Betreft: het advies over het voorlopig vastgesteld ontwerp van het gewestelijk ruimtelijk uitvoeringplan
"ENA - Insteekhaven Lummen"

Artikel 1 Er wordt beslist om een voorwaardelijk gunstig advies uit te brengen over het ontwerp van gewestelijk ruimtelijk uitvoeringsplan "Specifiek regionaal bedrijventerrein met watergebonden karakter Insteekhaven Lummen", mits rekening gehouden wordt met de opmerkingen over de fietsontsluitingen en met het wateradvies.

DOSSIER: HET GRUP INZAKE ENA INSTEELHAVEN LUMMEN MET EXTERNE ONTSLUITING

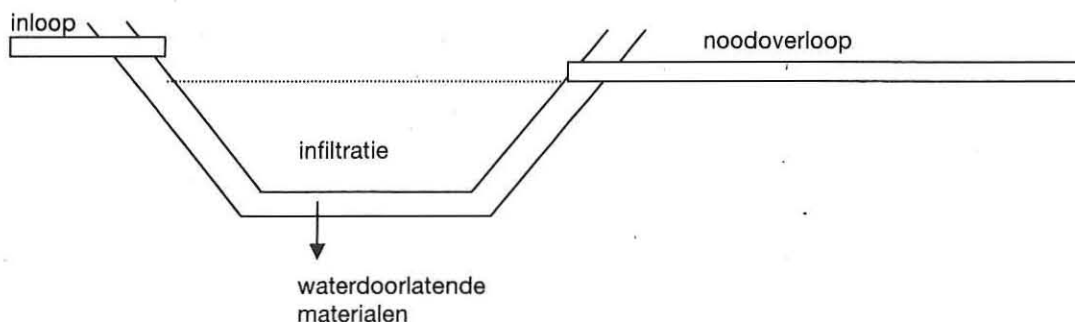
Bij het uitvoeren van infiltratiemaatregelen moet voor nieuwe structuren steeds gekozen worden voor **open waterstructuren** zoals grachten of vijvers (wadi's). Deze ruimtes moeten dienen voor de compensatie van de verharde oppervlakte van de wegenis en de verhardingen op de percelen. Dit kan in de vorm van een open gracht aan de rand van het perceel of een open bekken.

De zate van eventuele nieuwe wegen moet worden verbreed zodat een grachtensysteem kan voorzien worden. Er moet uitgegaan worden van het principe dat langs elke nieuwe weg een komvormige infiltratieberm wordt aangelegd voor de infiltratie van hemelwater. Bestaande grachten moeten behouden worden.
